IMPIANTO FOTOVOLTAICO "GHIAIE DI MEDESANO"

STUDIO DI IMPATTO AMBIENTALE RELAZIONE INTEGRATIVA VERIFICA DI COMPLETEZZA DOCUMENTALE

Nel presente documento il Proponente fornisce le proprie risposte alle richieste di integrazioni documentali inoltrate da ARPAE SAC di Parma con nota Prot. n. 119843/2021 del 30/07/2021.

ALLEGATO 1

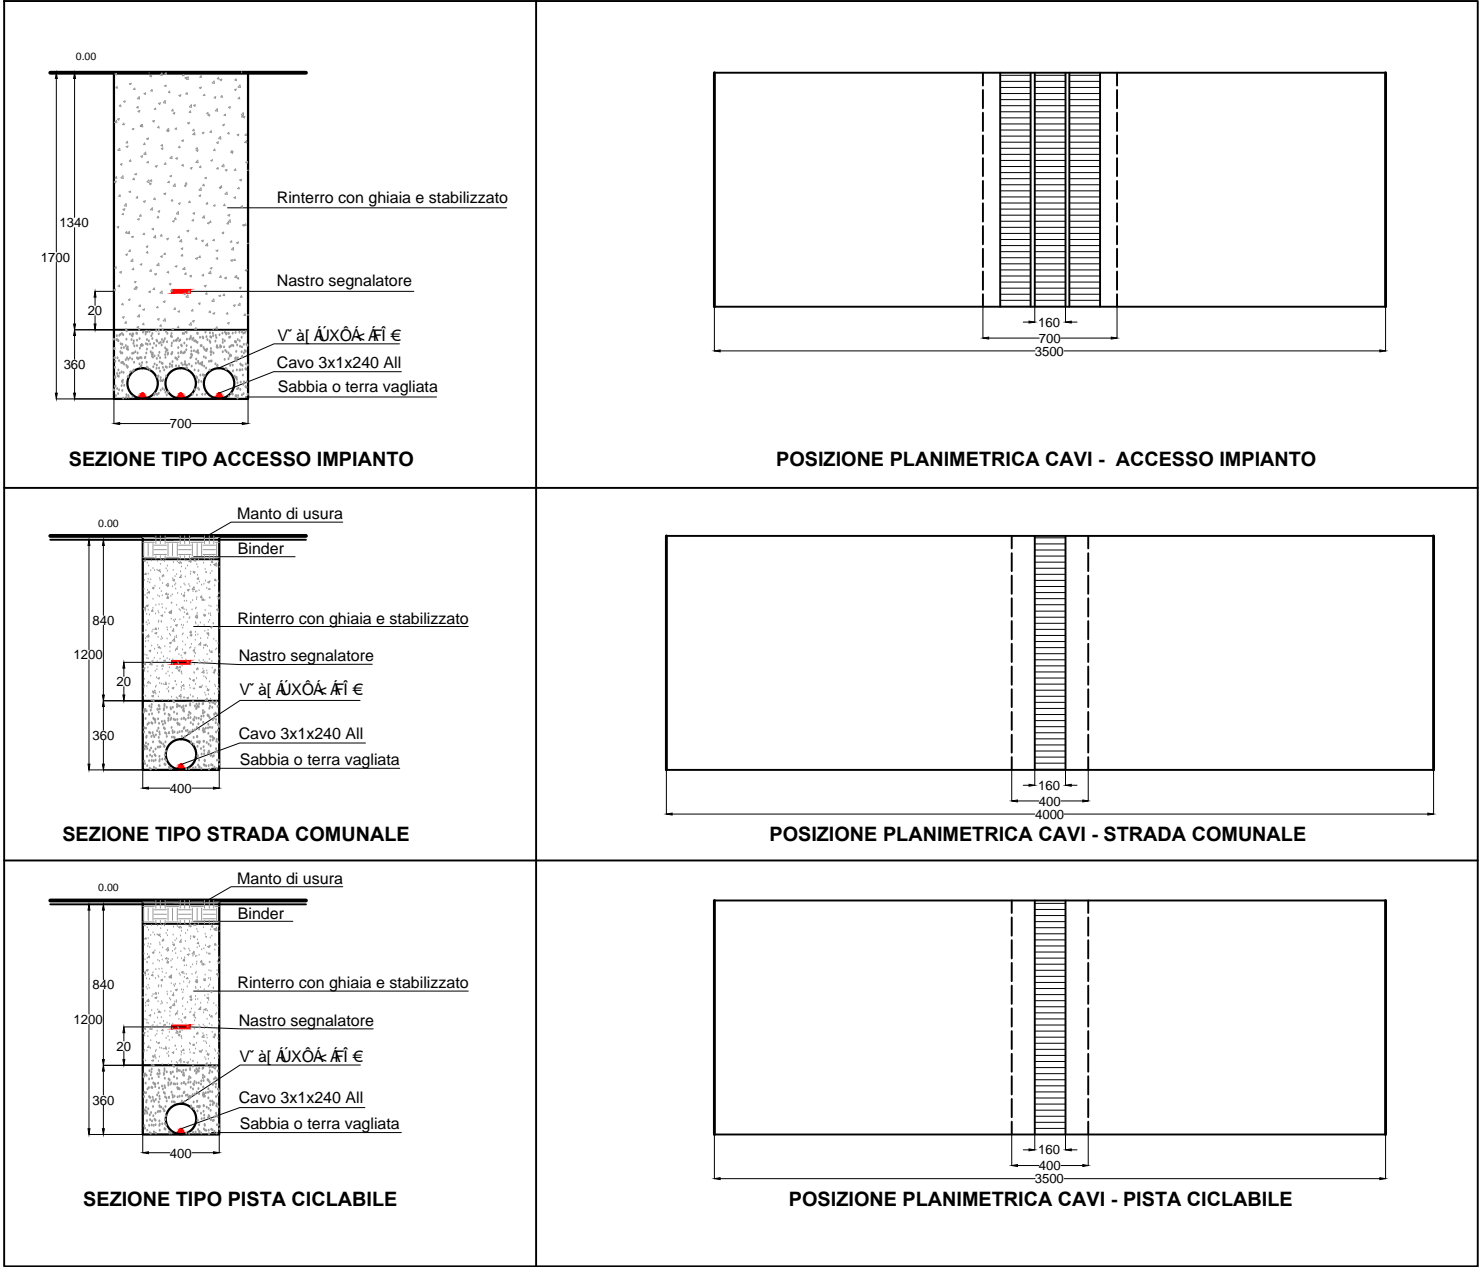
- ✓ *"planimetria di dettaglio, quotata, della posizione del cavo interrato rispetto alla pista ciclabile, al tratto di strada comunale che da Strada delle Ghiaie conduce all'ingresso dell'impianto e relativo attraversamento"*;

- ✓ *“sezioni di dettaglio relative alla posizione e risistemazione del cavo interrato al di sotto della pista ciclabile e della strada comunale che conduce all'ingresso dell'impianto e relativo attraversamento (si chiede il rinterro con ghiaia e stabilizzato e non con materiale proveniente dallo scavo)”*:

In risposta a questi due punti forniamo in Allegato 1 alla presente Relazione integrativa lo schema riassuntivo delle condizioni di posa dei cavidotti nelle diverse tipologie di terreno, quali la strada di accesso all'impianto, la via pubblica Strada delle Ghiaie e la pista ciclabile, recependo il rinterro con ghiaia e stabilizzato;

ALLEGATO 2

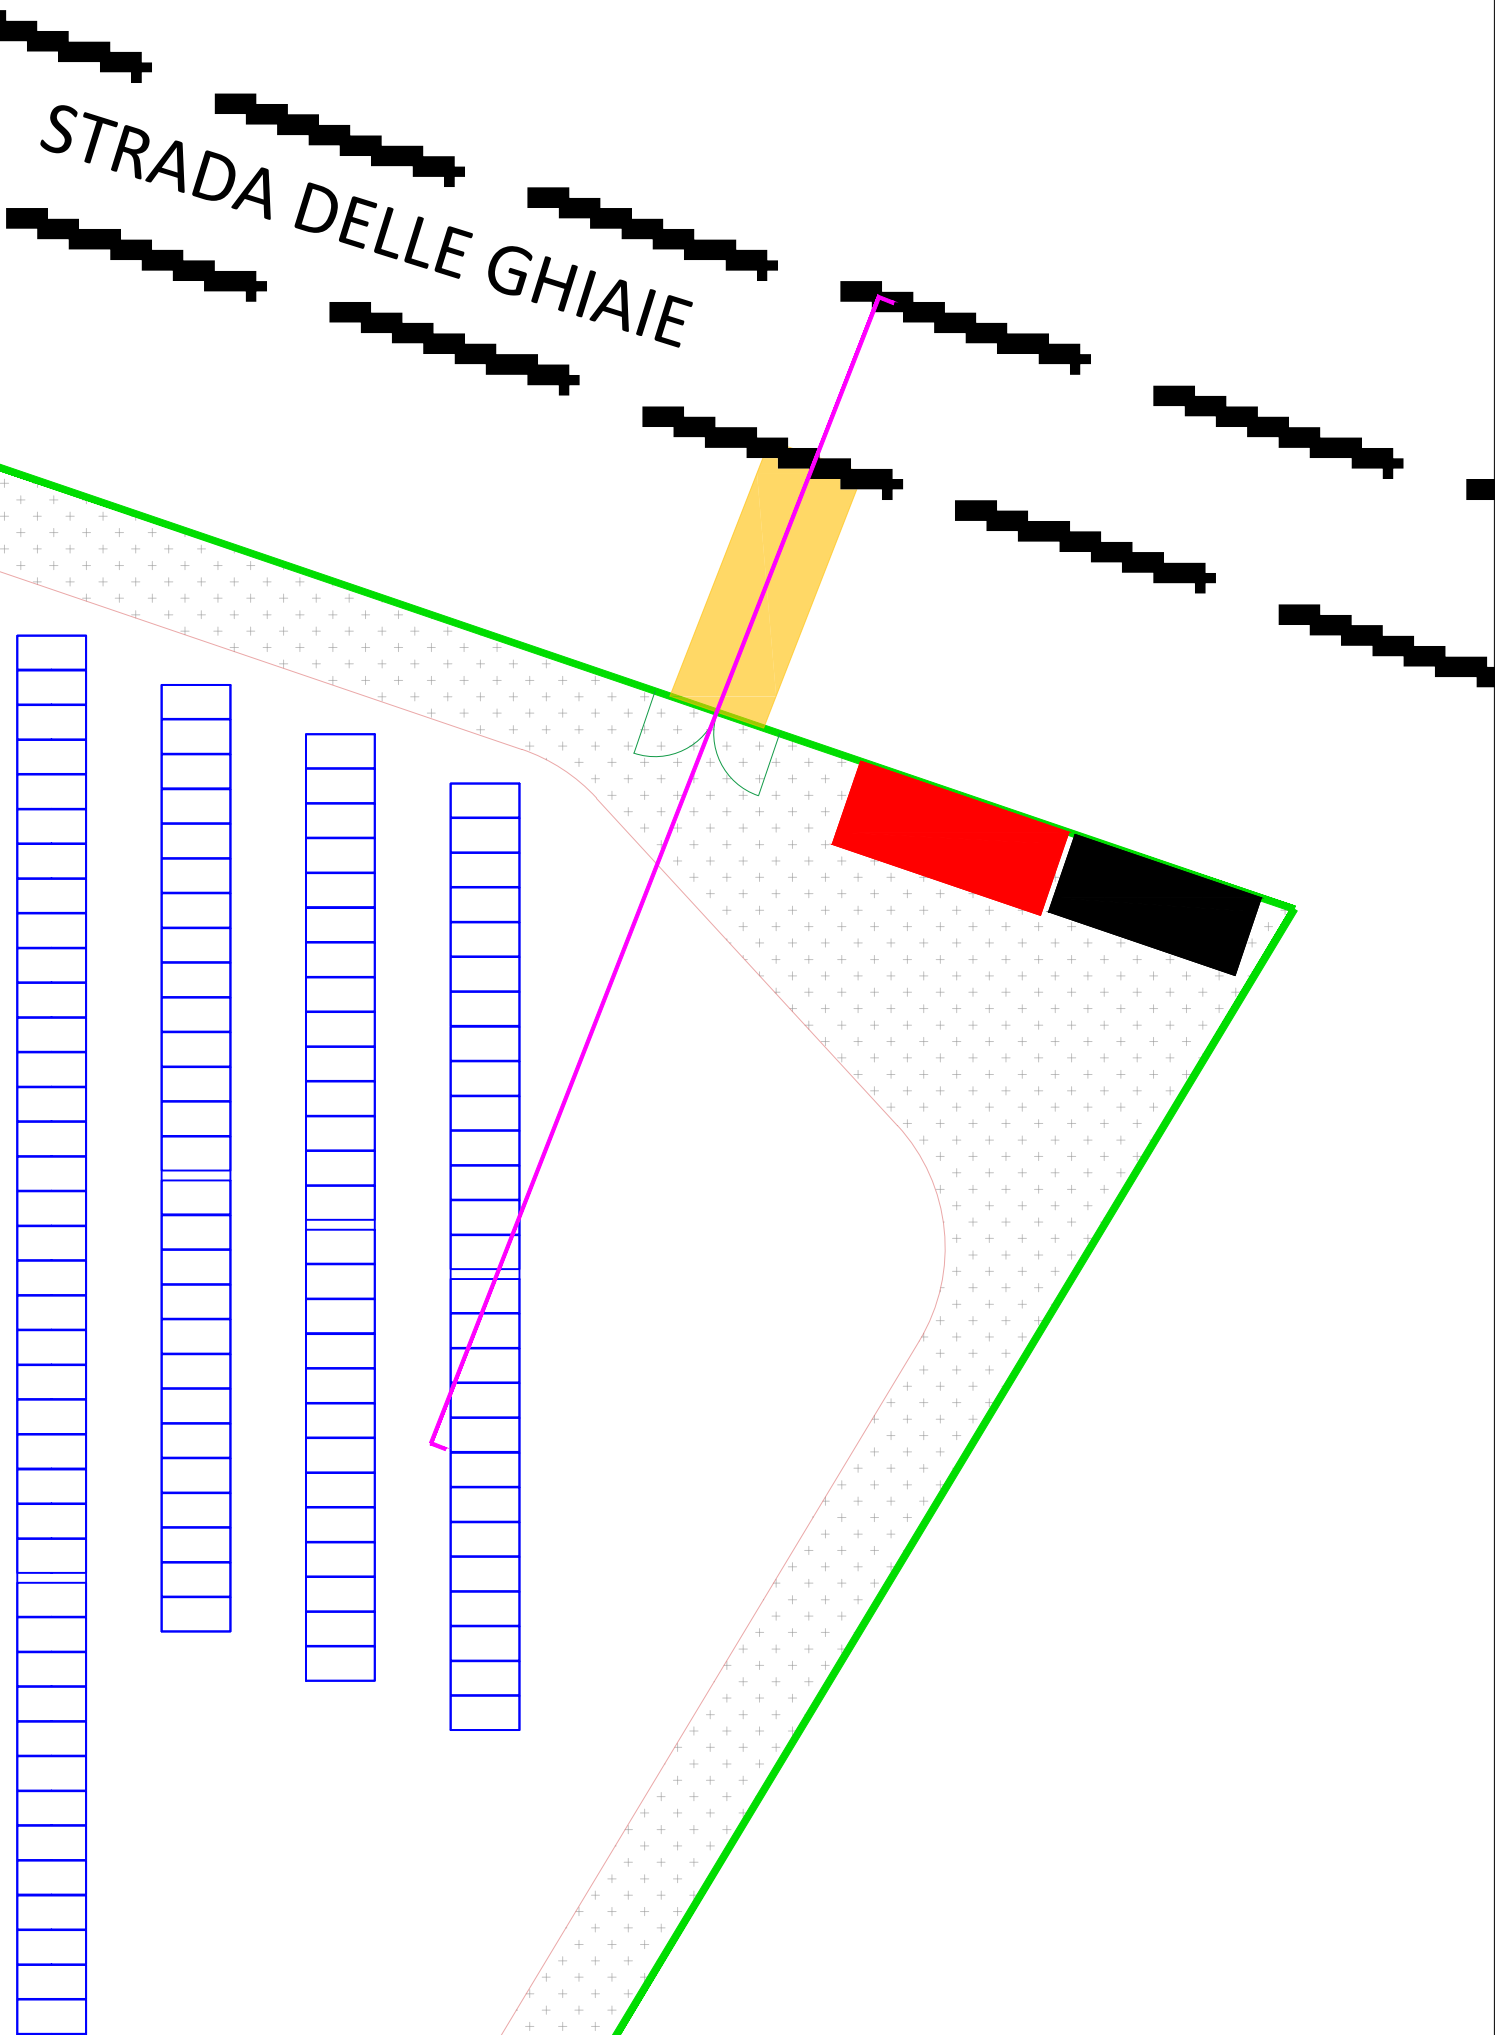
- ✓ *“sezione tipo quotata delle opere sulla strada comunale tra strada Ghiaie e ingresso impianto estesa sino ai primi impianti, viabilità interna, recinzione, siepi, fossi, sede stradale ecc. con indicati i confini di proprietà”*: si rimanda all'Allegato 2 alla presente Relazione integrativa.
- ✓ *“particolare sulle cabine di trasformazione con sezione trasversale (o prospetto) che mostri nel dettaglio l'inserimento delle stesse nel contesto della recinzione di proprietà e mitigazione ambientale a sviluppo essenze completo (con quote)”*: si rimanda all'Allegato 3 alla presente Relazione integrativa.
- ✓ *“planimetria di governo delle acque meteoriche che devono essere condotte nell'attigua ariana della Salute e non convogliare nei laghi comunali o su strade comunali”*: si allega elaborato “T17 – Planimetria di governo delle acque meteoriche – Emissione Agosto 2021”.
